**AVIS RELATIF A LA PROTECTION
CONTRE LES EVENTUELS EFFETS NOCIFS ET NUISANCES
PROVOQUES PAR LES RAYONNEMENTS NON IONISANTS
GENERES PAR DES ANTENNES EMETTRICES STATIONNAIRES**

Commune : LE ROEULX - Exploitant : PROXIMUS

Référence exploitant : 67MIG_01

Rapport n° 973 / 2023

Figure 1 : Vue en plan des lieux de séjour et des points de contrôle

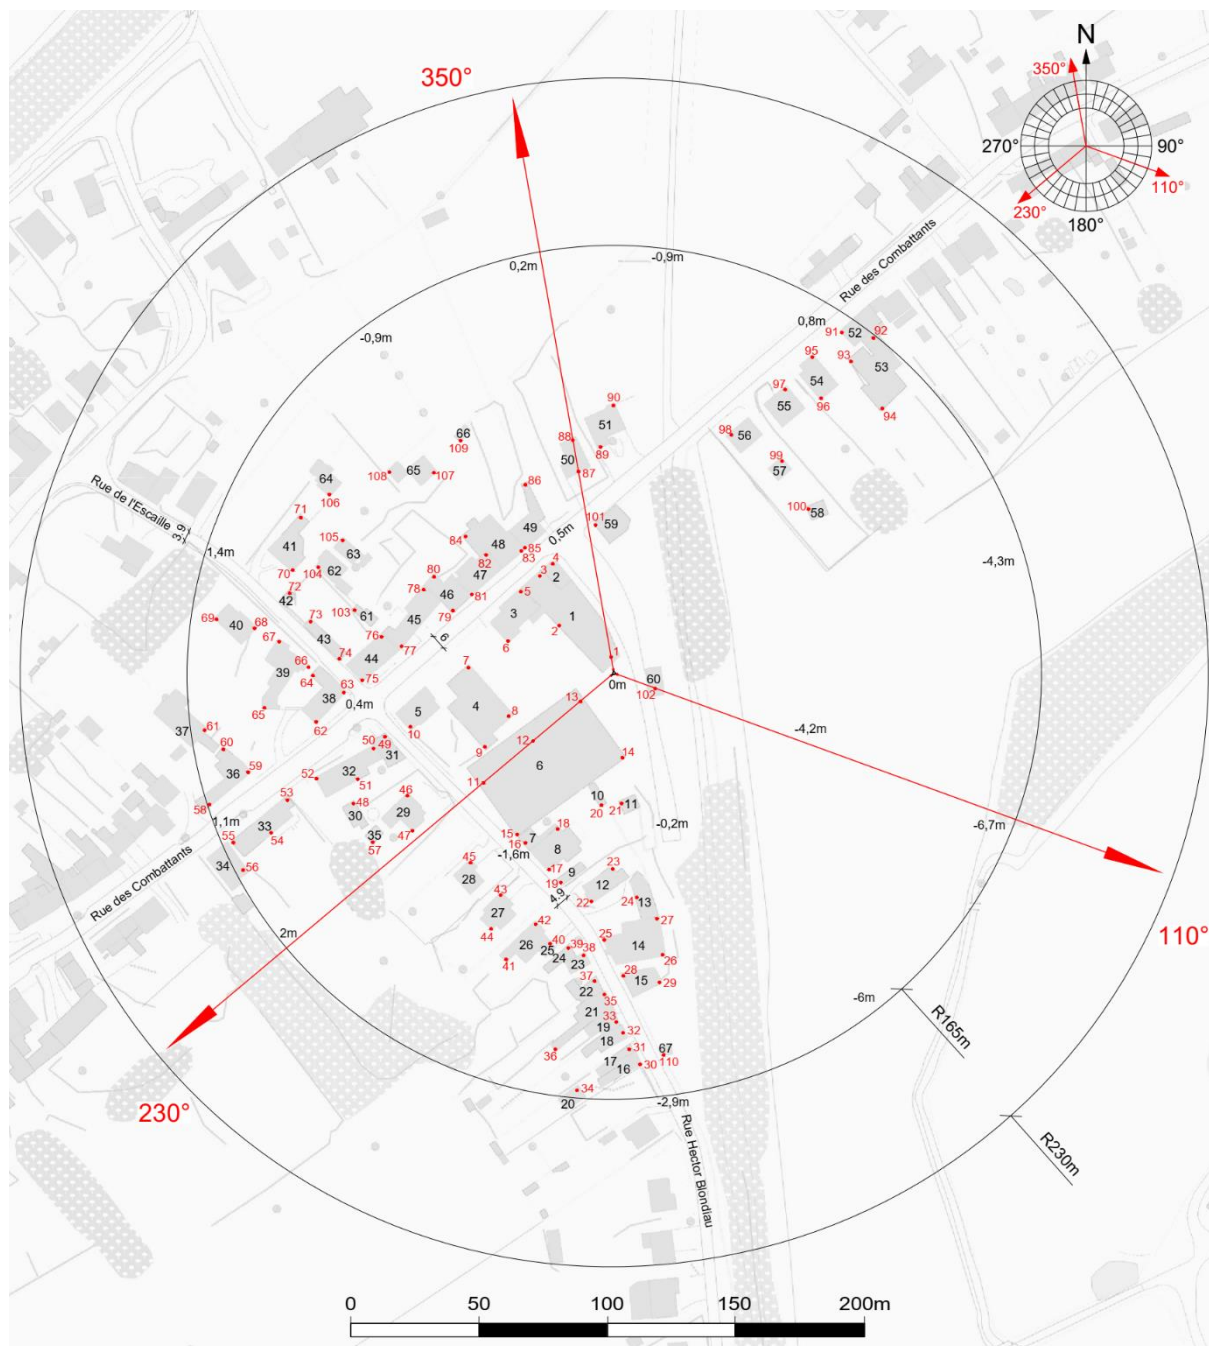
En ce qui concerne les antennes de l'installation mentionnées dans le tableau 1, la distance maximale à laquelle la limite pourrait être atteinte, à l'extérieur, est égale à 72,6 m. S'il n'y a pas de LS à une distance inférieure, les antennes respectent forcément la limite d'immission.

Dans le cas des LS situés à l'intérieur des bâtiments, une atténuation d'obstacle est prise en compte et il en résulte que la distance maximale à laquelle la limite pourrait être atteinte se réduit à 51,4 m.

Les résultats de l'évaluation décrite au paragraphe 4 indiquent que les antennes émettrices stationnaires de l'installation faisant l'objet du présent avis ne produisent pas, dans un lieu de séjour, un rayonnement électromagnétique maximum supérieur aux limites fixées à l'article 4 du décret.

Figure 2 : Vue en plan des installations d'antennes dans un rayon de 300 mètres autour de l'installation faisant l'objet de la demande d'avis

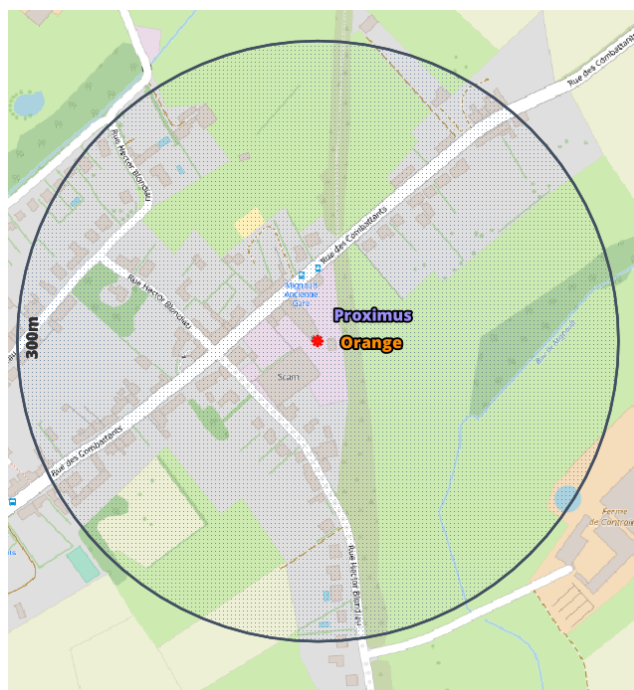
Compte tenu du nombre d'installations localisées dans la figure 2, il apparaît que l'intensité du rayonnement électromagnétique généré, dans les lieux de séjour situés à proximité de l'installation référencée dans le paragraphe 2, par l'ensemble des antennes émettrices stationnaires de l'ensemble des exploitants du même site d'antennes émettrices stationnaires respecte la limite fixée à l'article 4, § 2 du décret.
